武庫川水系河川整備計画（原案）等に対する意見書（その 3） 目次

〈第 58 回以降追加分〉

# 正常流量

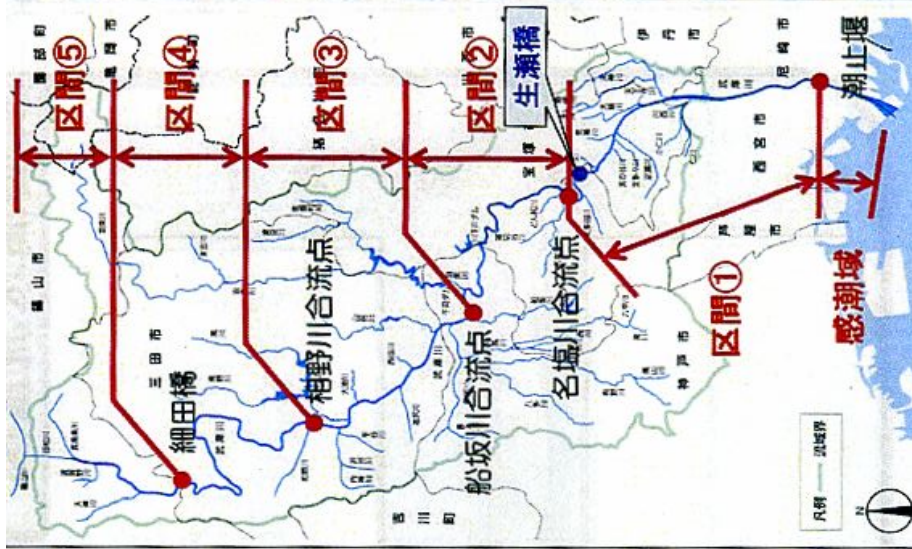
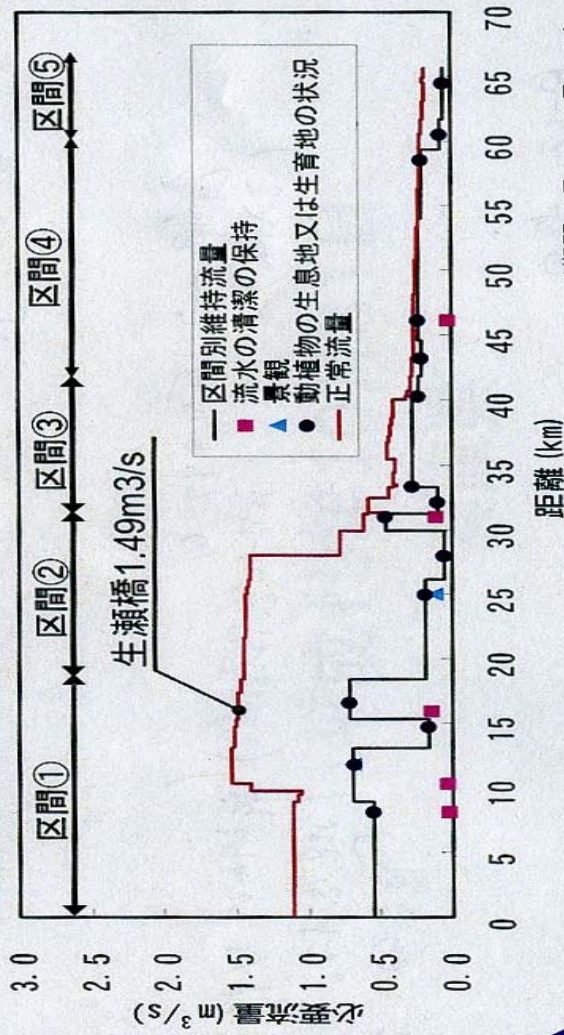
（１）正常流量の資料提示のお願い

正常流量に関して添付ファイルのグラフは以前に頂いておりますが、今後の論議のため、次の資料の提示をお願いしたいと存じます。

- ① ５区間 １３地点の位置
- ② １３地点それぞれについて、取水量、および維持流量の値（８項目（＊）のそれぞれの計算方法と結果）  
（＊ ８項目のうち設定不要の項目はもちろん不要です。）
- ③ これらの値設定年月（いつ決められたのか）
